TOBALDINI

STUDIO DI IMPATTO AMBIENTALE

INTEGRAZIONI

**POTENZIAMENTO IMPIANTISTICO con
AUMENTO DELLA CAPACITA' PRODUTTIVA**

Figura 1: Estratto alta probabilità, TR= 30 anni

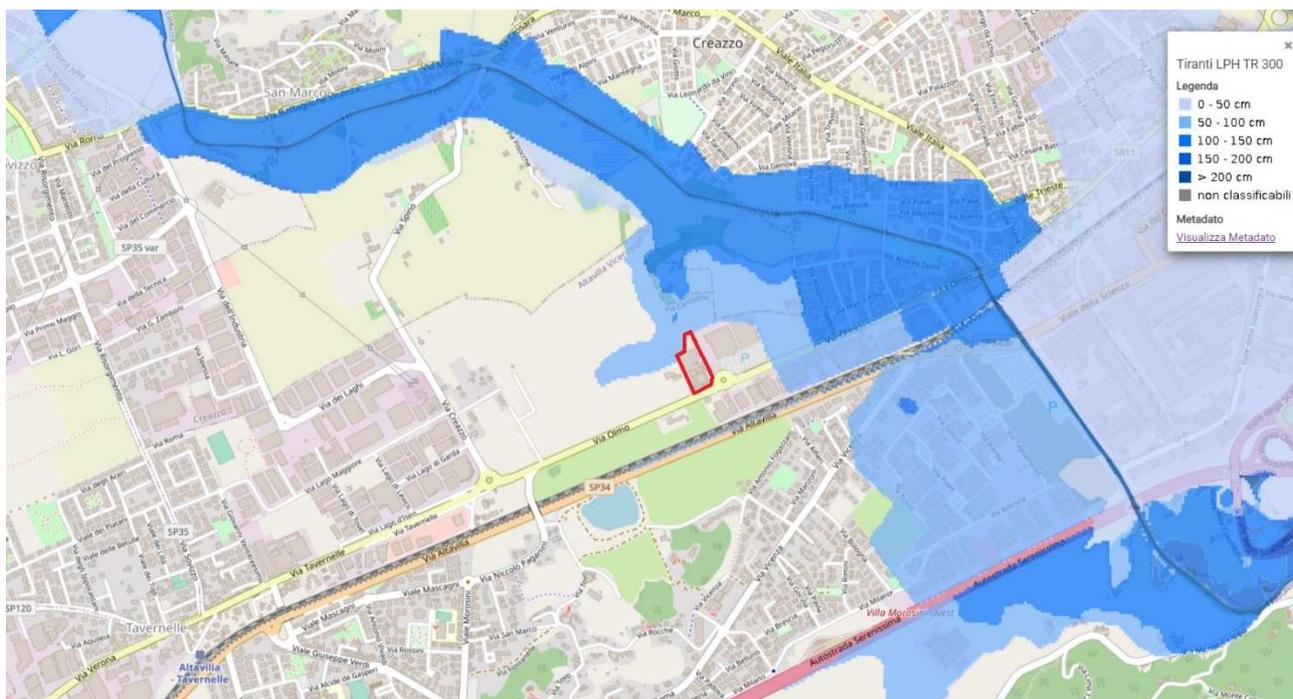
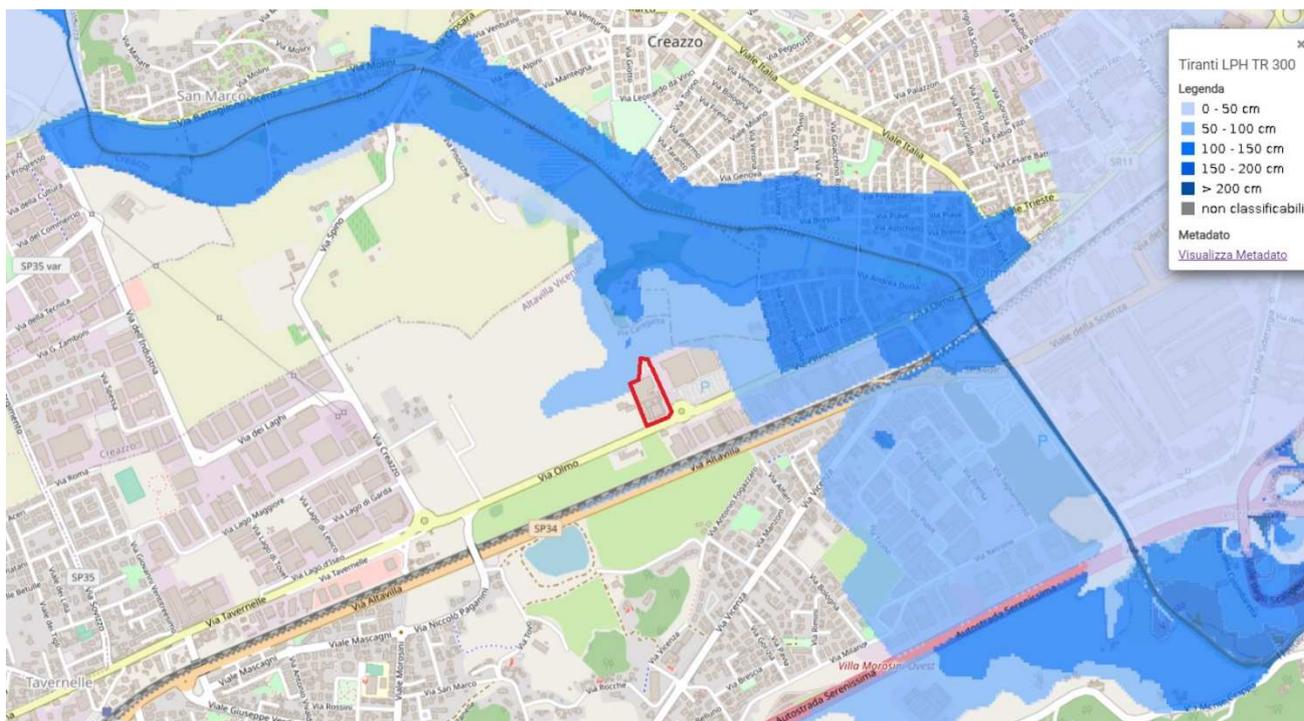
a) In relazione a quanto sopra riportato per il Piano di Assetto Idrogeologico (P.A.I.), il Piano di Gestione dei Rischi Alluvionali e per i Piani di emergenza si ritiene che debbano essere approfonditi all'interno del Quadro Progettuale.

Dagli estratti riportati, si rileva che il sedime aziendale è escluso dagli scenari di bassa, media e alta probabilità.

Linee di Zincatura.

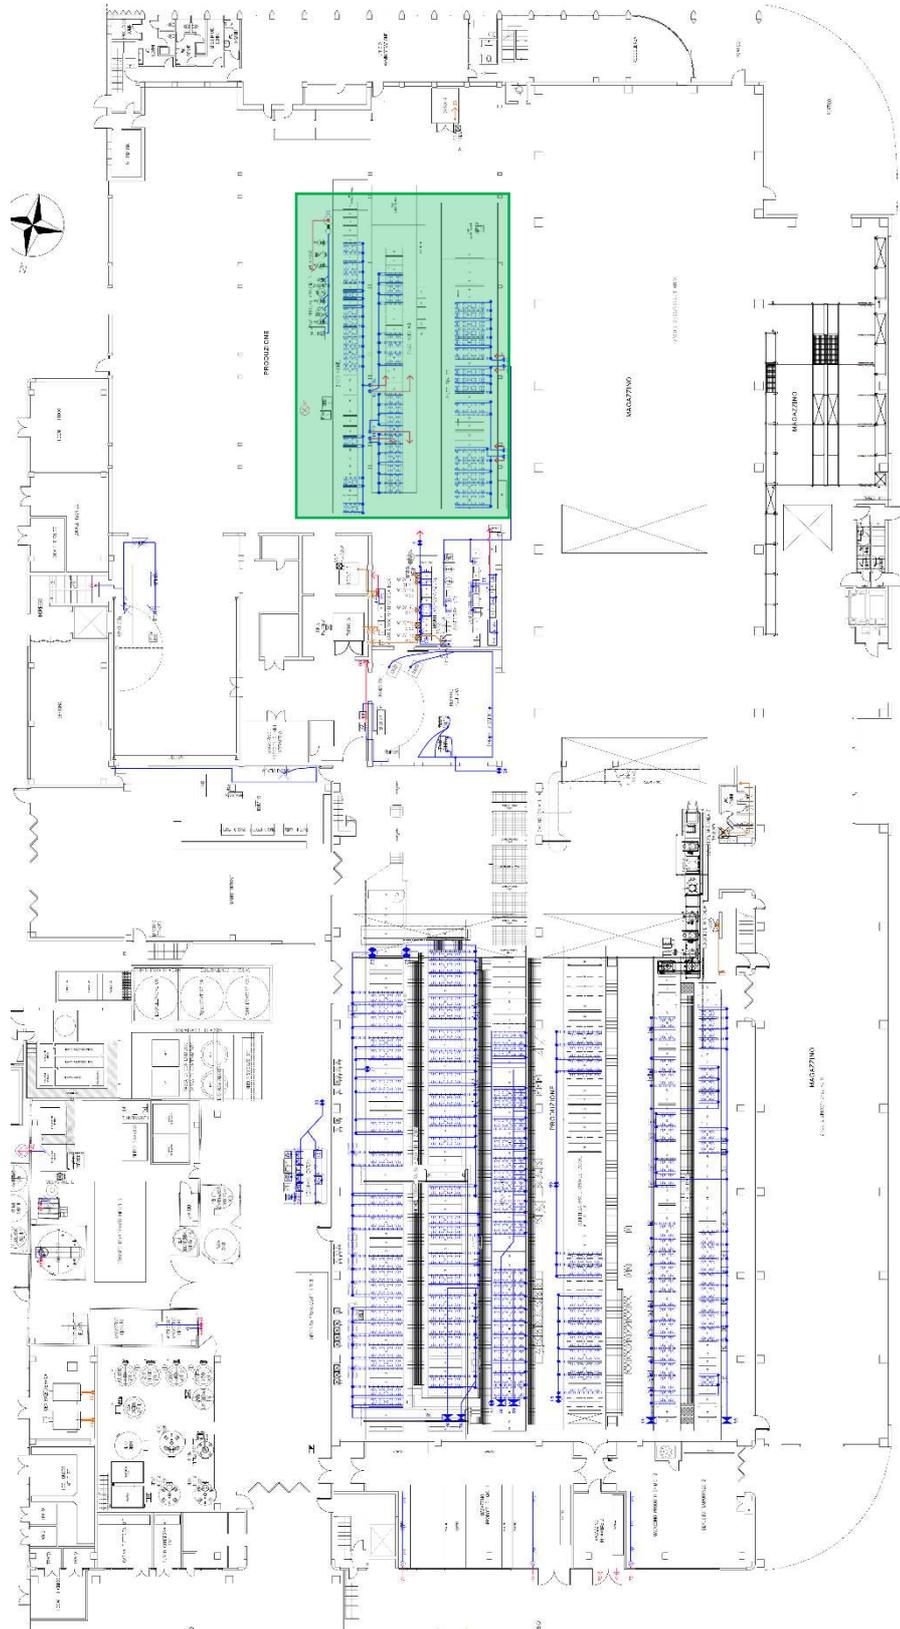
3. Chiarire quante linee produttive esistenti vengono dismesse nello stato di progetto, evidenziandone la posizione nel lay out, considerato che nella documentazione ci sono indicazioni contrastanti quali, ad esempio, nella sintesi non tecnica, si riporta a pag. 7 “la dismissione delle 3 linee di zincatura con la realizzazione di 2 nuove linee di ultima generazione” mentre a pag.15 si afferma che “L’installazione delle nuove linee prevede la dismissione di due linee vecchie e il rifacimento del depuratore”.

Le linee produttive esistenti che saranno dismesse **sono tre**:

1. Zincatura alcalina (senza cianuro) – Linea di Zincatura statica;
2. Zincatura alcalina (con cianuro) – Linea di zincatura rotobarile (Zinco Roto AGI);
3. Zinco nichelatura – Linea di Zinco Nichel

Di seguito, si riporta un estratto di B20EMIS-01, dove le linee, che andranno demolite, sono indicate nel riquadro verde:
